# お知らせ

NC あなあけ 3 で、NC データ変換に関しまして、不具合がございました。  
ver2.62.10 で修正しましたので、お知らせいたします。

## SF NC あなあけ 3(Ver2.62.10)

REAL4 で作成した継手(穴位置 220) NC3 へ連動した継手(穴位置 320)

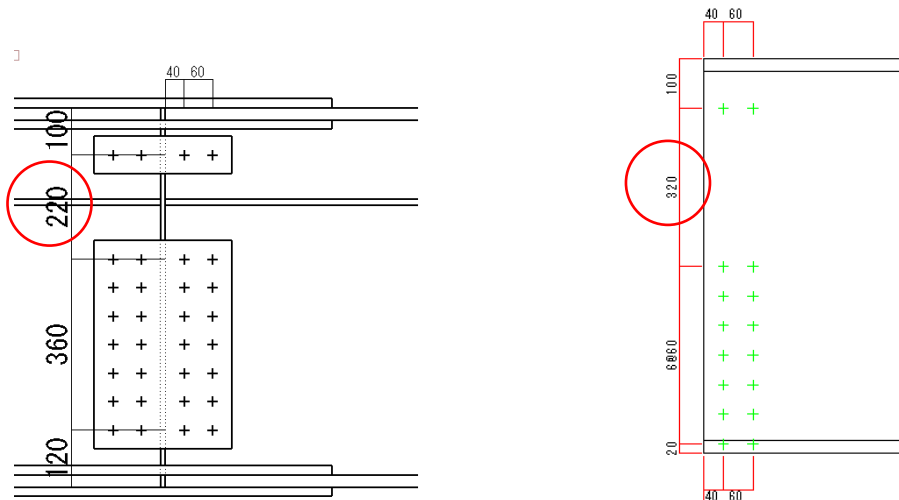
REAL4 の継手マスターで SRC 継手を作成し、NC3 へ読み込むと穴の位置がずれる場合があります。
